全州县王府世家小区三期总平面调整图

三期红线
调整栋号: 3#、6#~10#楼

审定: 张善友	项目负责人: 张善友	设计文号: A版	工程名称: 王府世家	日期: 2022-04
审核: 杨韶毅	专业负责: 杨韶毅	设计: 蓝海贤	图纸内容: 三期总平面图调整方案	图号: AC-01

6#楼~10#楼调整前后轮廓线叠加图

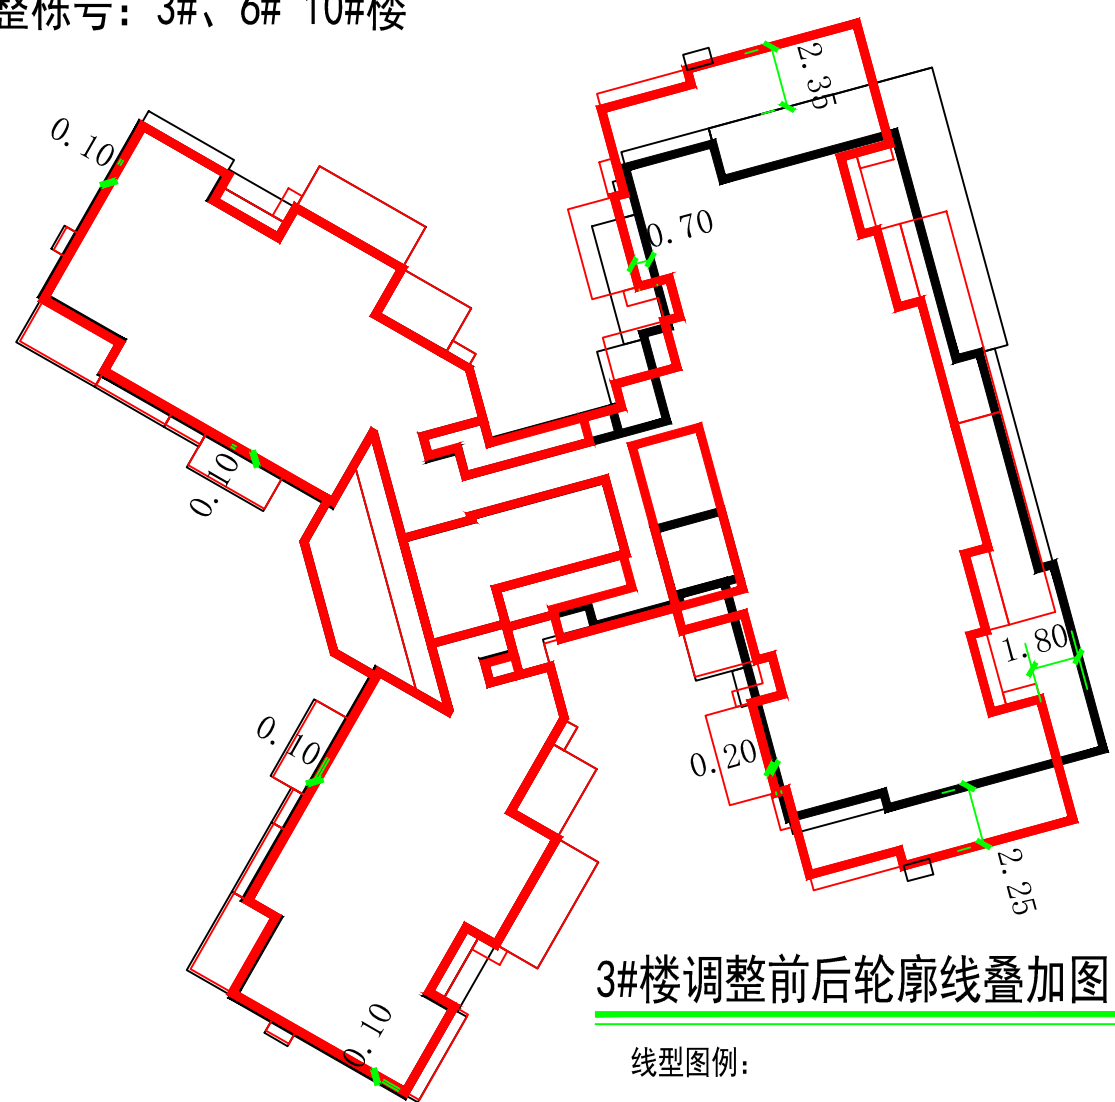
6#楼~10#楼修改说明:

- 6#~10#楼修改模式一致。
- 调整后南面两个户型面宽总尺寸由21.4米变至21.8米, 即每个户型增加0.2米的面宽。
- 南侧户型进深由总尺寸8.8米变更为8.7米, 即每个户型压缩0.1米的进深。
- 北侧户型面宽由原来14.3米边至14.5米, 每个户型增加0.2米的面宽。
- 北侧户型进深由总尺寸8.4米变更为8.3米, 即每个户型压缩0.1米的进深。

3#楼调整前后轮廓线叠加图

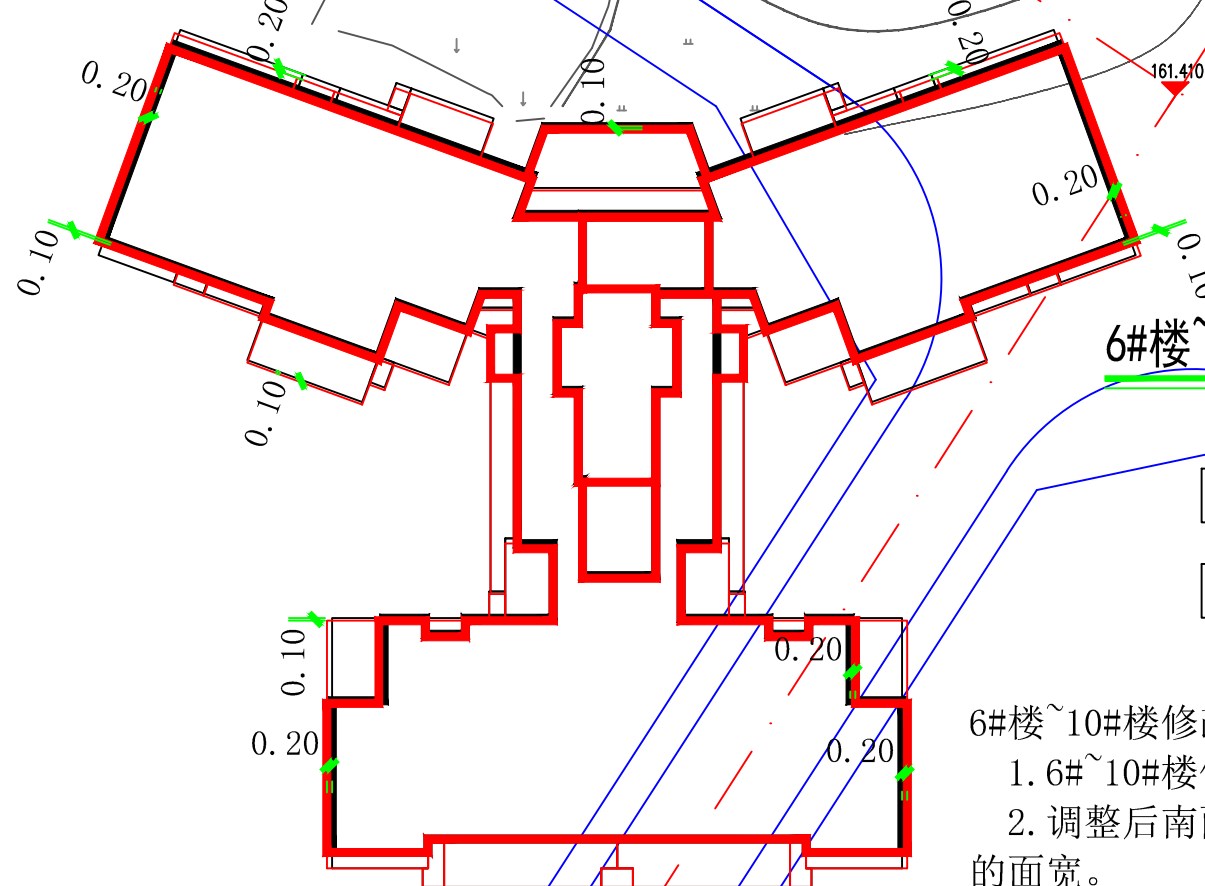
3#楼修改说明:

- 3#楼东侧户型建筑轮廓线向北和南分别凸出原3#规划建筑轮廓线约2.35米和2.25米, 进深压缩约2米。
- 沿街部分面宽由26.4米变更至31.0米。
- 后退道路边线变宽由原来10米调整至12米左右。
